令和元年9月5日 風力部会資料

(仮称) 中紀第二ウィンドファーム事業に係る 環 境 影 響 評 価 方 法 書

補足説明資料

令和元年9月 コスモエコパワー株式会社

図1(1) 近隣風車(広域)

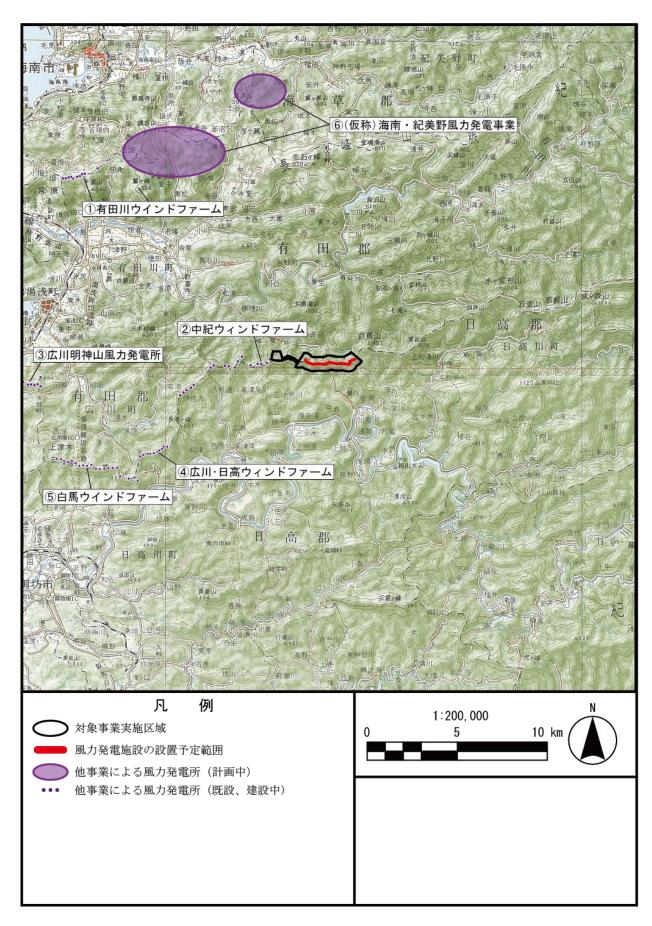
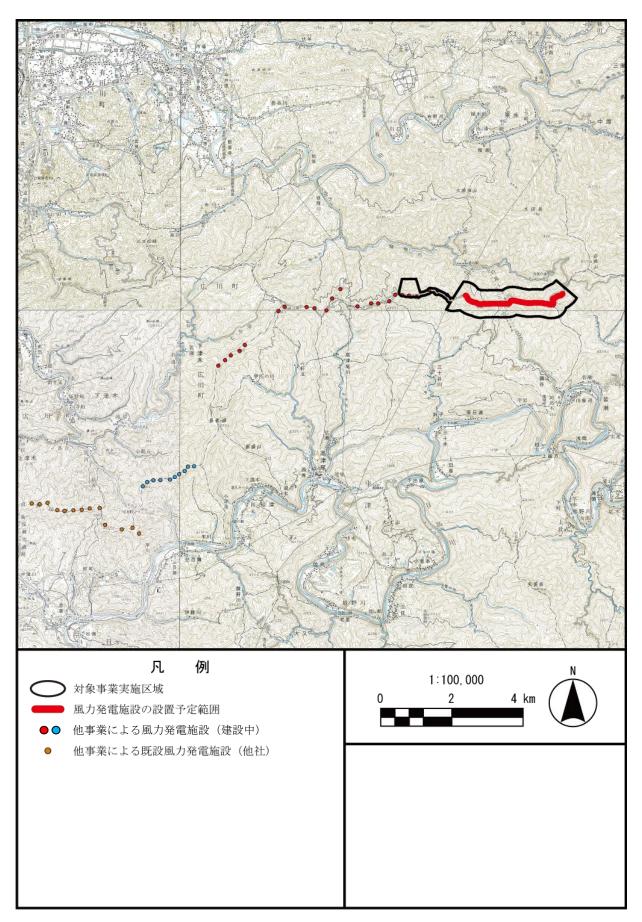
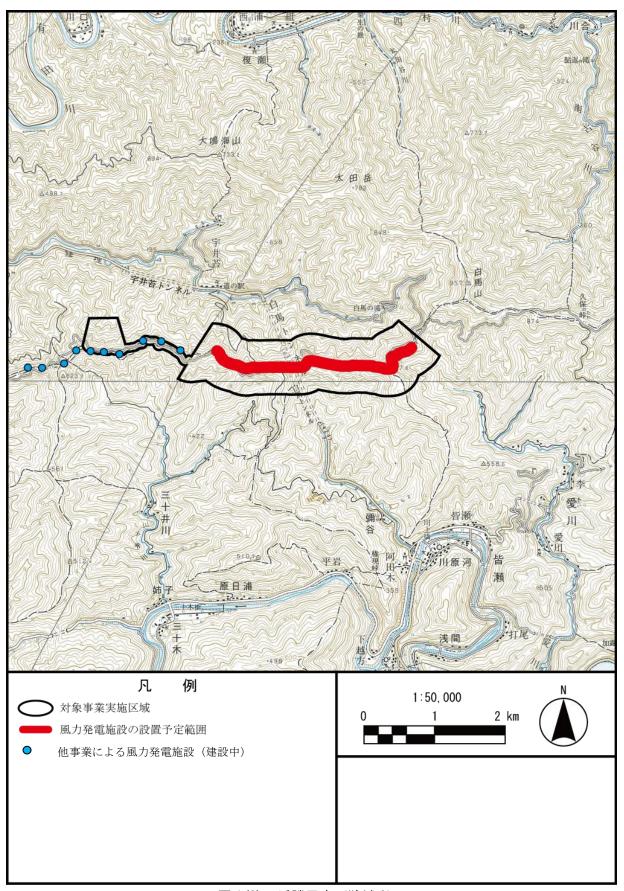
近隣の風車のうち、建設中・稼働中のものはそれらの個々の具体的位置を示してください。特に中紀ウィンドファームについては対象事業実施区域との接続状況がわかるように拡大して示してください。

近隣風車の具体的位置を図1に示します。

図4 関係車両の走行ルート

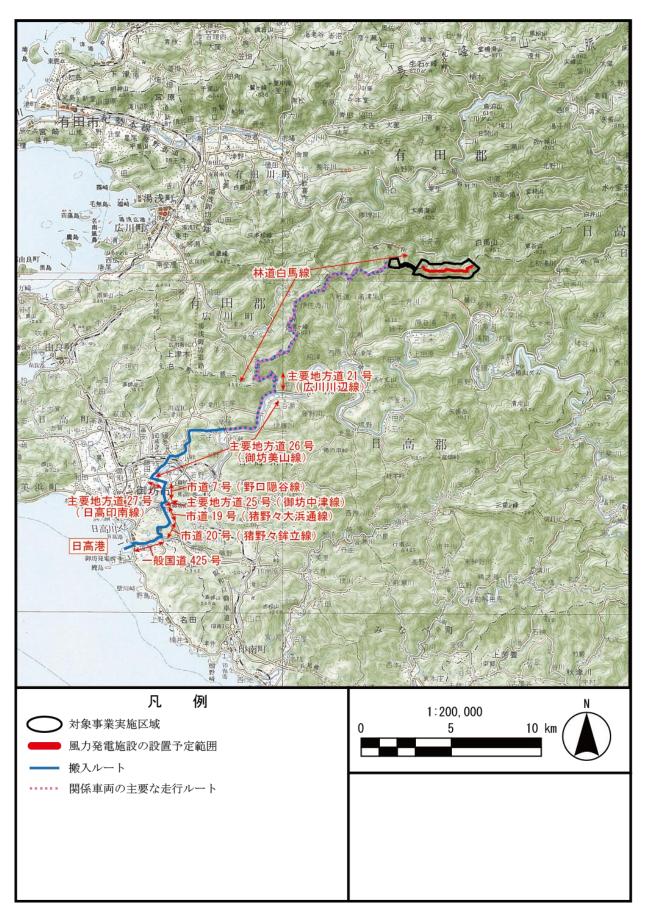
方法書本体には工事用資材の搬入ルートの記載が無く、またその始点付近から大気質の沿道 1 地点に至る間を含む範囲の人触れポイントの調査結果が第3章にはありません。にもかかわらず工事用 資材の搬入に対し人触れの項目選定をはずす理由は説明不足ではないでしょうか。

風力発電機の搬入ルートと工事関係車両の主要な走行ルートは図4のとおりとなります。

ご指摘のとおり、説明が不足しておりました。準備書におきましては、図、文章共にわかりや すい記載に努めます。

図6(1) 大気環境(大気質)の調査位置

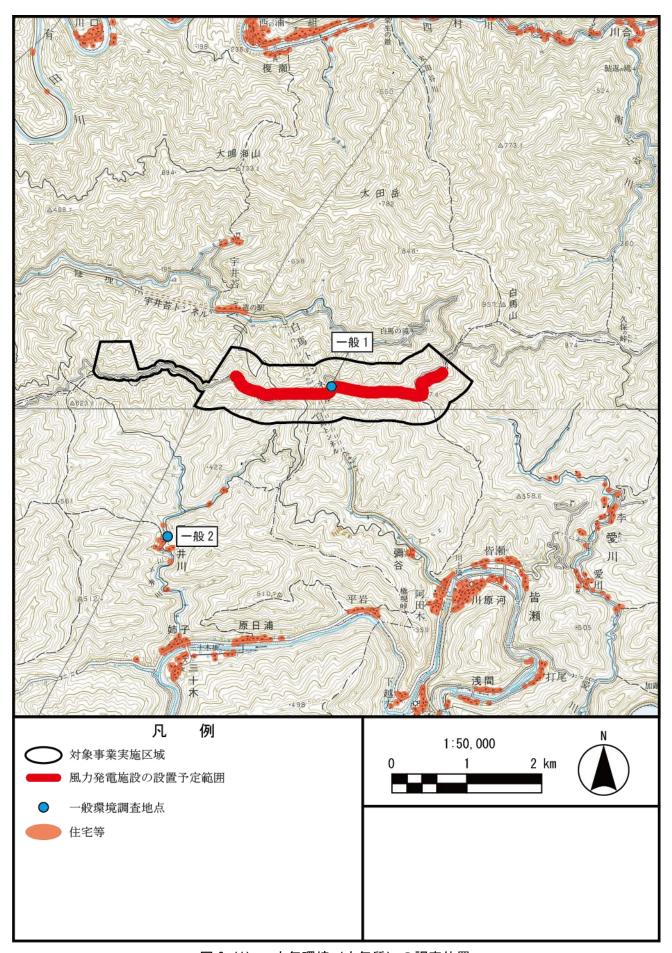
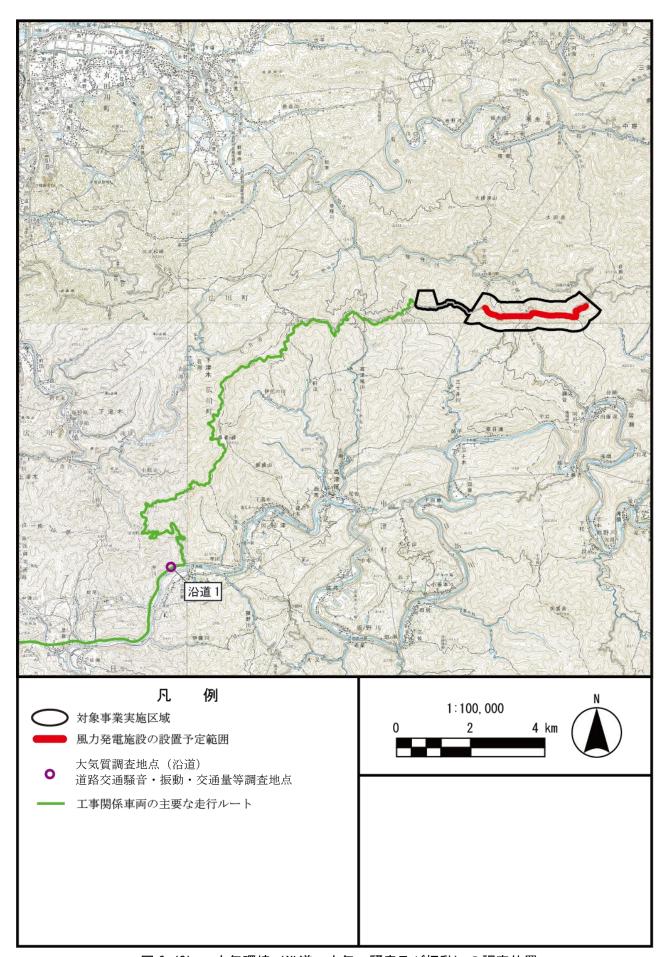
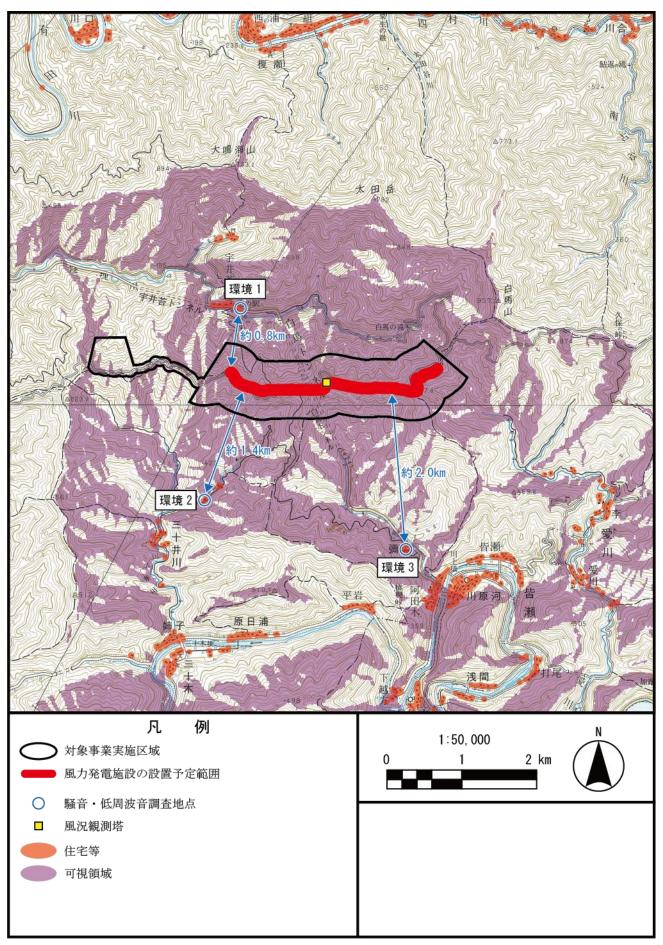
大気質、騒音及び超低周波音、振動の調査地点について、住宅、道路、測定場所の関係が分かる大縮尺の図 (500 分の 1~2500 分の 1 程度) は記載されているか。[非公開可]

大気環境(大気質、騒音及び超低周波音)の調査位置は、図6のとおりです。

図7 風車の影の調査予測地域

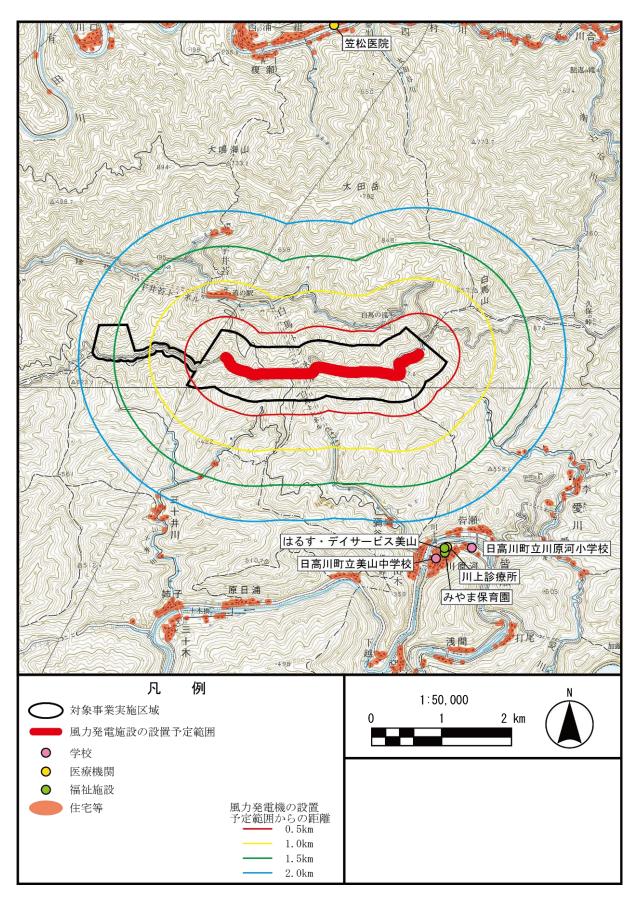
他の項目と同じように予測範囲と民家の位置を示した図を示してほしい。

風車の影の予測範囲としている各風力発電機から 2km の範囲と、住宅及び配慮が特に必要な施設等との位置は図7の通りです。

図8(1) 視野図(St.1)

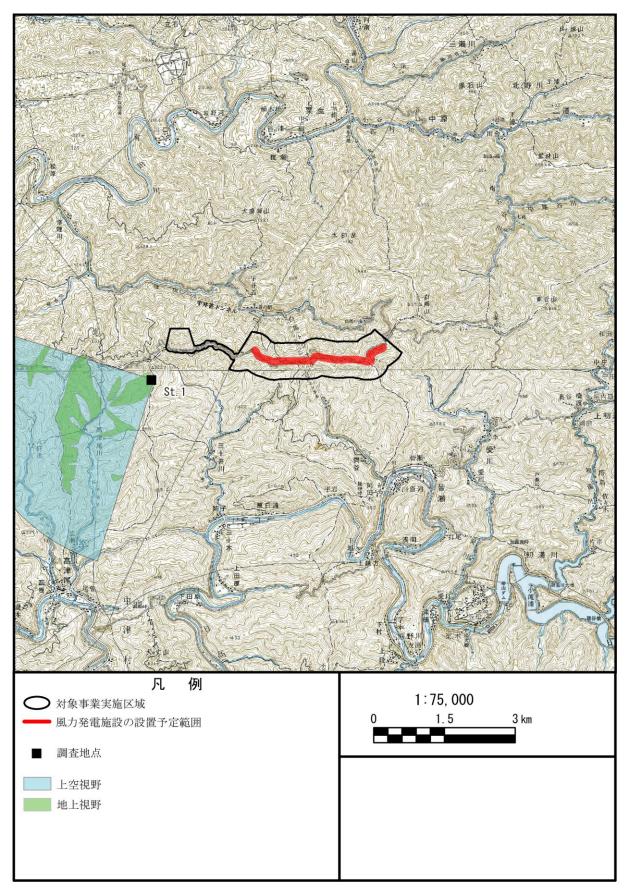
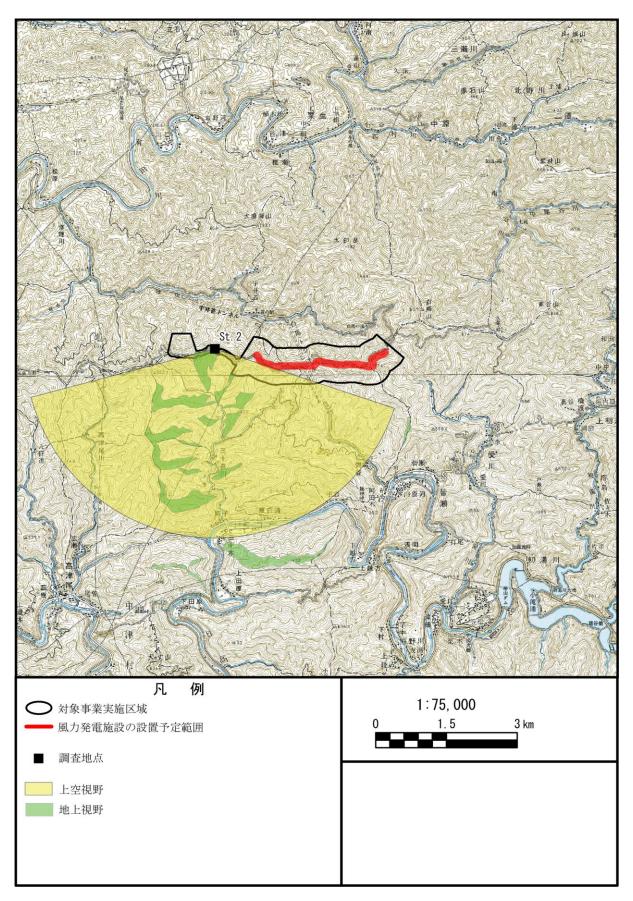
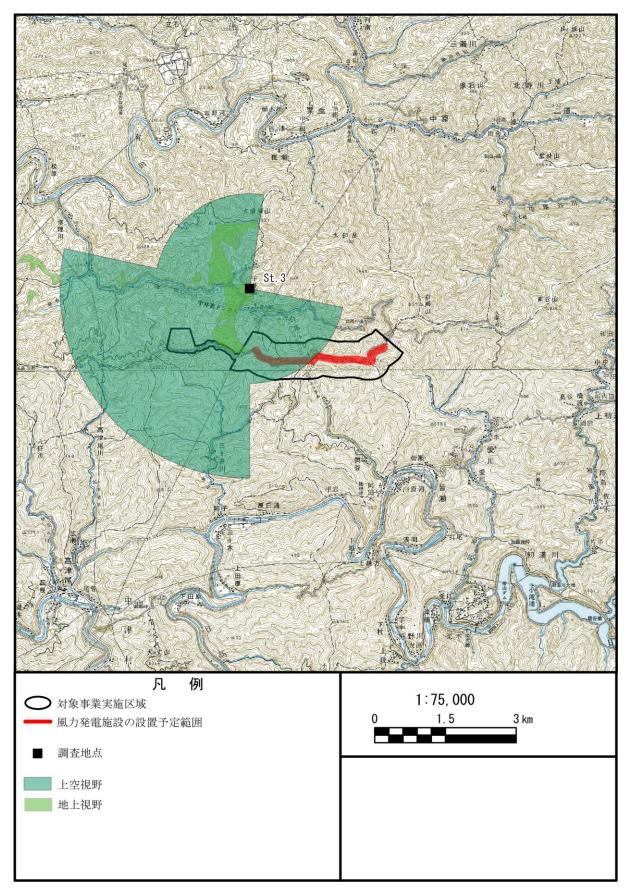
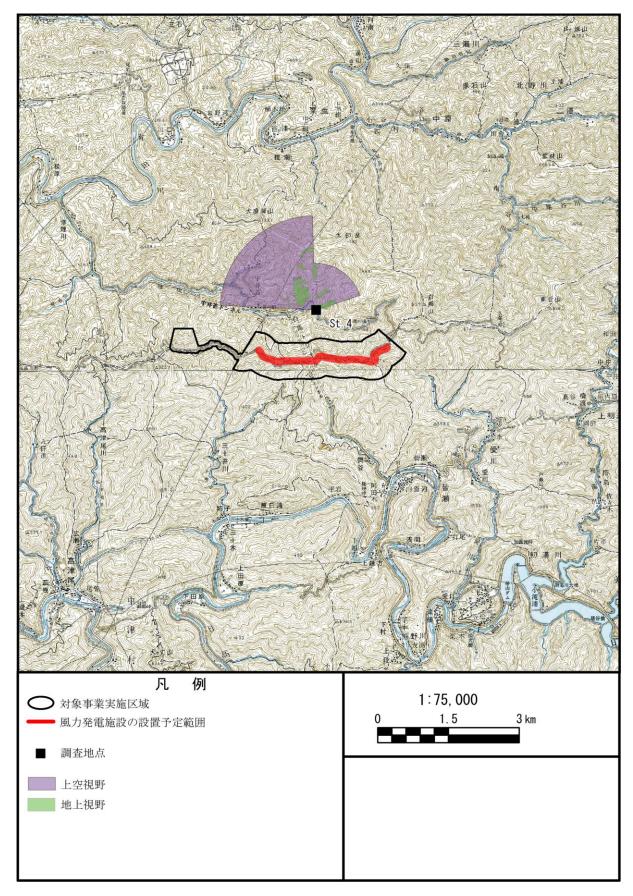
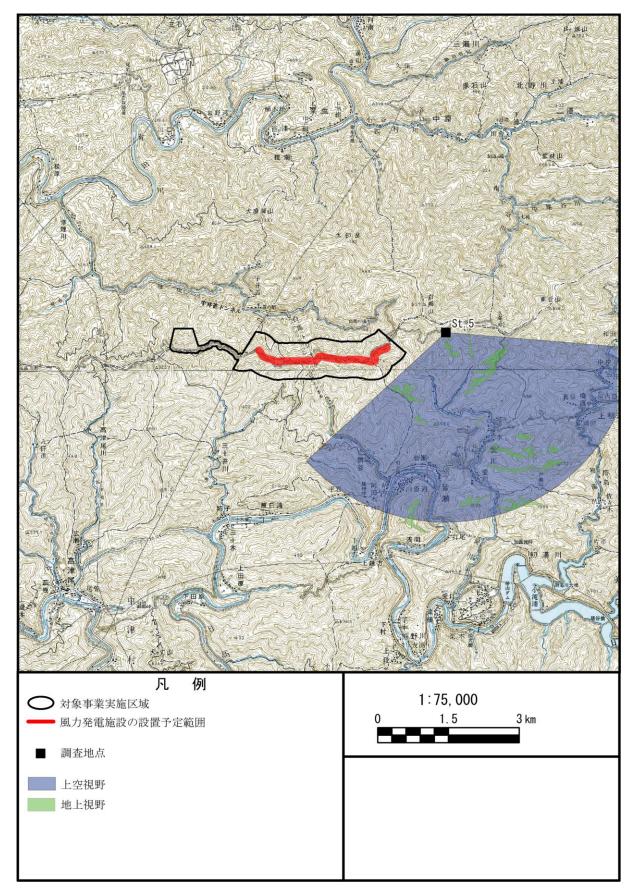
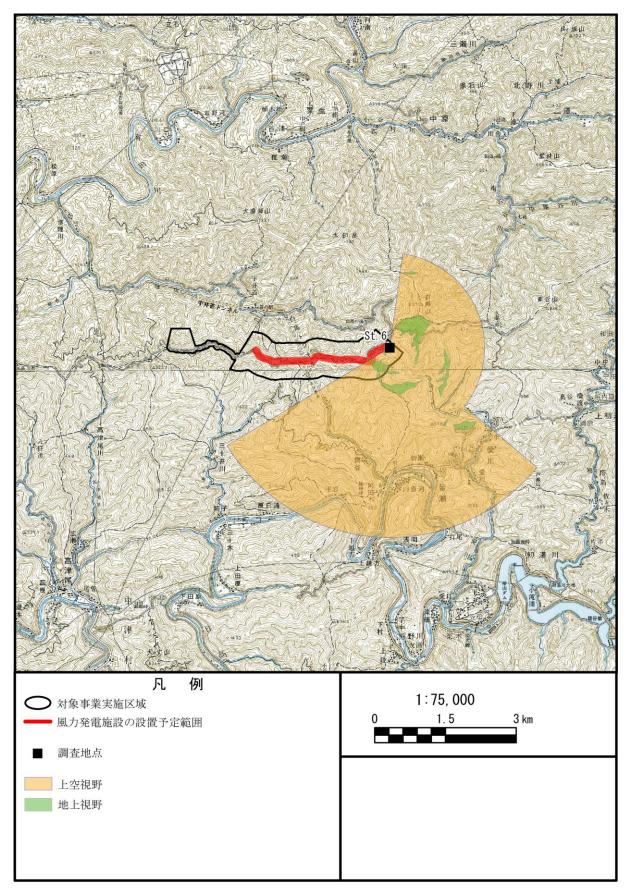
各調査地点にシャーマントラップを 20 個、約 10m おきに設置し、フィールドサイン調査では確認し難い ネズミ類等の小型哺乳類を捕獲し、種名、性別体長、尾長、後足長、体重等を記録する。 16. 渡り鳥調査地点からの可視範囲について【チェックリスト(方法書) No.56】 鳥類調査(重要な種(猛禽類等)、渡り鳥)をポイントセンサス法で行う場合、調査地点から の可視範囲が示されているか。【調査、予測及び評価の妥当性を検討するため】【方法書 P6.2-43(284)】

調査地点からの可視範囲は図8のとおりです。
